Ro-advies vier locaties december 2022, Mogelijke locaties voor een tussenvoorziening

# Mogelijke locaties voor een tussenvoorziening

Gemeente Woerden, december 2022

Locatie Parklaan

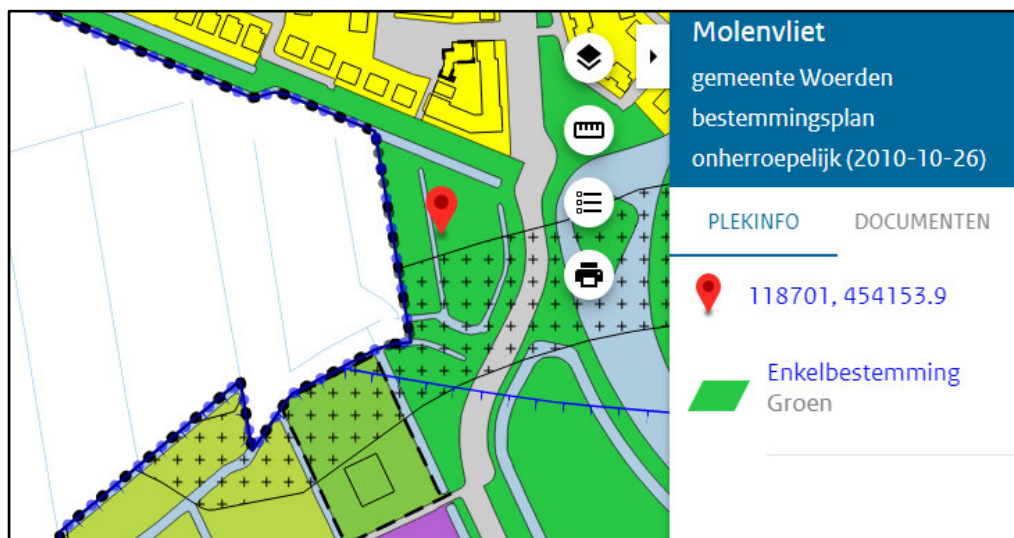
De locatie aan de Parklaan is momenteel een open en groen veenweidelandschap en ligt aan de wijk Molenvliet. Het vormt de verbinding tussen de wijk en het open veenlandschap. Van hieruit wordt de verbinding gelegd tussen de stad en het buitengebied. Deze is hier, in tegenstelling tot veel andere plekken in de wijk, voor iedereen beleefbaar vanaf de autoweg. Wanneer men op deze plek woningen bouwt gaat deze relatie en zichtlijn verloren. Ook is de ruimtelijke opzet van de wijk Molenvliet met de Wijkpark Molenvliet zo opgezet dat men vrij van dit uitzicht kan genieten vanuit de top van de heuvel in het park. Wanneer hier woningen worden geplaatst wordt deze ruimtelijke structuur en inscenering neergehaald. Het Wijkpark Molenvliet verliest dan deel van zijn betekenis. De wijk Molenvliet heeft hier ook al een mooie overgang tussen bebouwing en open landschap met een recreatieve route voor langzaam verkeer als overgang. Het landschap wordt hier optimaal beleefbaar gemaakt. Nieuwe bebouwing kan hier niets aan toevoegen, alleen aan afbreken. De wijk is hier "af". Om deze redenen is stedenbouwkundig gezien de Parklaan de minst gewenste locatie voor een tussenvoorziening.

**Vanuit stedenbouw een zeer negatief advies.**

moet een deel van het zicht open en groen blijven en vrij van bebouwing, parkeerplaatsen en dergelijke.

- **Geluid** om een goed woon- en leefklimaat te realiseren is het belangrijk dat de woningen beschikken over een geluidluwe gevel. Rekening houdend met een kleine bijdrage van de Parklaan, is de geluidssituatie beperkend om dit te kunnen realiseren. Behalve als het geluid van de A12 wordt afgeschermd is deze

locatie niet geschikt voor (tijdelijke) woningbouw.

- **Bedrijven en milieuzonering** - nabij het plangebied zijn een hoveniersbedrijf en een schietbaan aanwezig. De afstand tussen de locatie en de bedrijf & schietbaan is niet voldoende, hier is nader onderzoek nodig.

Locatie Wulverhorstbaan

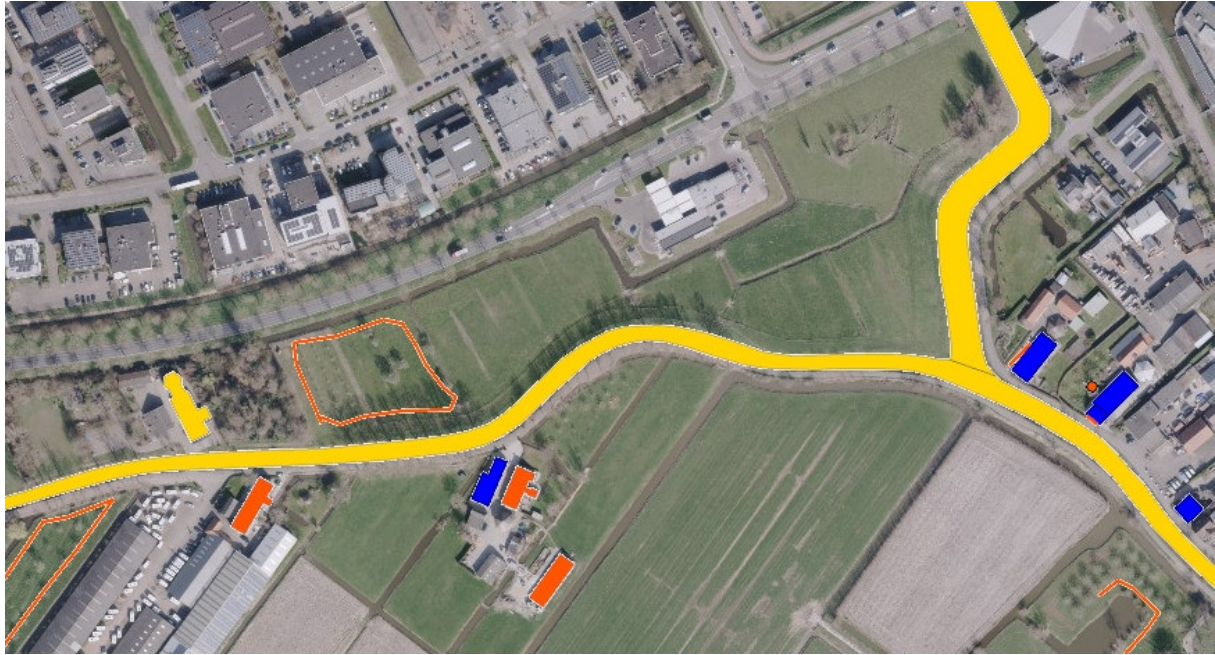
De locatie tussen de Wulverhorstbaan en de Kromwijkerdijk is om meerdere redenen niet gewenst en haalbaar geacht. De locatie ligt naast een bedrijventerrein, een tankstation, een drukke weg en een agrarisch bedrijf. Deze bedrijven hebben allemaal een richtafstand met betrekking tot geluid, geur en/of veiligheid. Een veilig en gezond woonmilieu is hier daarom volgens stedenbouw niet te realiseren, men zal hier veel overlast ervaren. Ook is deze locatie ver verwijderd van wijkvoorzieningen en ligt het afgelegen ten opzichte van woonwijken in Woerden. Voor woningbouw is dit dan ook geen aantrekkelijke locatie.

Daarnaast heeft de Kromwijkerdijk veel ruimtelijke kwaliteit en is een cultuurhistorisch waardevol lint. Hier liggen veel karakteristieke gebouwen en (rijks) monumenten aan. Een aantal rijksmonumenten liggen in de nabijheid van de beoogde locatie. Hierdoor is een zeer zorgvuldige inpassing nodig, wat bij tijdelijke bebouwing vaak lastig is. Zo kunnen de omgevingen van de monumenten gaan verrommelen. De westzijde van de locatie bestaat uit monumentaal groen (fruitbomen). Dit moet behouden blijven.

Ook de afwisseling van open ruimte en bebouwing aan de Kromwijkerdijk is karakteristiek. Wanneer men, ondanks een negatief stedenbouwkundig advies, hier wilt bouwen is het belangrijk om deze sequentie erin te houden en de bebouwing goed in het groen in te passen.

**Vanuit stedenbouw een negatief advies.**

Deze locatie is niet goed bereikbaar voor verkeer. De locatie is nu niet ontsloten en is omringd door watergangen. Dat betekent dat er een kunstwerk over het water moet komen. Daarnaast is een aansluiting aan de Wulverhorstbaan niet gewenst. Evenals een aansluiting op de Kromwijkerdijk omdat deze weg al problemen omtrent een hoge verkeersintensiteit kent in combinatie met een smalle weginrichting. Bereikbaarheid met openbaar vervoer is daarnaast slecht.

**Vanuit verkeer is deze locatie daarom niet gewenst.**

- Geluid - deze locatie ondervindt vanaf drie zijden een hoge geluidbelasting vanwege wegverkeer.
